Ministero dell' Ambiente e della Sicurezza Energetica

Commissione Tecnica PNRR - PNIEC

Parere n. 191 del 03/08/2023

Progetto	<p>Istruttoria di Valutazione Impatto Ambientale nell'ambito del Provvedimento Unico in materia Ambientale ai sensi dell'art.27 del D.Lgs. 152/2006</p> <p><i>Progetto di un nuovo impianto agrovoltaico denominato "SPOT_40", avente potenza nominale pari a 66 MW, sito nel Comune di Veglie (LE) e delle relative opere di connessione alla RTN da realizzarsi nei Comuni di Erchie (BR) e Salice Salentino (LE) e Avetrana (TA)</i></p> <p>ID_VIP: 7414</p>
Proponente	HEPV06 S.r.l.

Fig 4: Impianti FER in VIA Nazionale nel raggio di 5 km, rielaborazione Commissione

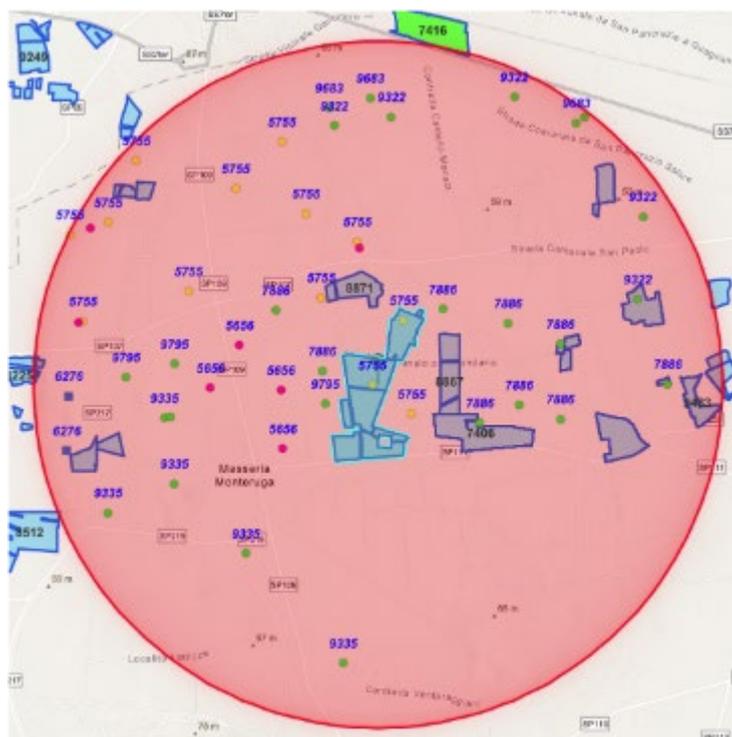
La Commissione, vista la presenza dei numerosi impianti esistenti e degli impianti in procedura di VIA che insistono nell'arco dei 5 chilometri dall'impianto e anche dal fatto che l'IPC calcolato dal Proponente è prossimo al limite di 3, ritiene che l'impatto di cumulo sulla biodiversità, paesaggio, uso del suolo sia rilevante creando disturbo nella percezione del grande territorio aperto con ampie vedute, dall'evidente connotazione agricola; la compresenza di numerosi impianti FER con strutture, recinzioni, cabine, pali e sistemi antintrusione snaturano l'area interessata, trasformandola di fatto da area agricola naturale ad area infrastrutturata, contribuendo a consumare e precludere la fruizione di questi territori rurali.

La Commissione, relativamente all'impianto agrivoltaico, ritiene necessaria una misura di compensazione prevedendo interventi di rinaturalizzazione finalizzati al potenziamento della funzionalità ecologiche (es. interventi di: miglioramento di ambiti naturali esistenti, realizzazione di siepe e filari lungo le strutture lineari del territorio, quali canali e strade interpoderali; conservazione e valorizzazione di specie vegetali e animali di interesse conservazionistico; di riqualificazione ambientale di aree di interesse pubblico; di ripristino e messa in sicurezza di aree soggette a dissesto idrogeologico e recupero naturalistico di aree percorse dal fuoco) pari almeno il 30 % della superficie destinata all'impianto fotovoltaico" ed il 100% delle cabine di campo e sottostazione elettrica come da Condizione Ambientale n. 3.

La Commissione, per mitigare i significativi effetti di cumulo e le interferenze sopra descritte, chiede che in progettazione esecutiva venga presentato un nuovo layout di impianto in cui sia previsto che la fascia perimetrale esterna costituita da ulivi sia ampliata con un'ulteriore fascia dell'ampiezza di almeno 5 metri, pluristratificata e plurispecifica, composta da specie arboree, arbustive e suffruticose appartenenti alla serie della vegetazione spontanea tipica del territorio, evitando il sesto di impianto regolare e facendo particolare riferimento alle specie della vegetazione potenziale naturale dell'area vasta. L'eventuale riduzione di potenza complessiva dell'impianto che si verrà in tal modo a determinare a causa dello stralcio di una parte dei pannelli potrà essere compensata con l'utilizzo di moduli più performanti rispetto a quelli previsti nel progetto. La Commissione ritiene che l'ampliamento della fascia perimetrale e conseguente rimodulazione del layout d'impianto, contemperino efficacemente l'esigenza di produzione di energia da fonte rinnovabile (i cui quantitativi non mutano) con l'esigenza di imporre il minor sacrificio ambientale possibile al territorio interessato sia in termini di sottrazione di suolo - non solo ai fini agricoli ma anche sotto il profilo dell'effetto cumulativo - sia in termini di depauperamento del valore ecologico e paesaggistico dello stesso. Condizione Ambientale 3.
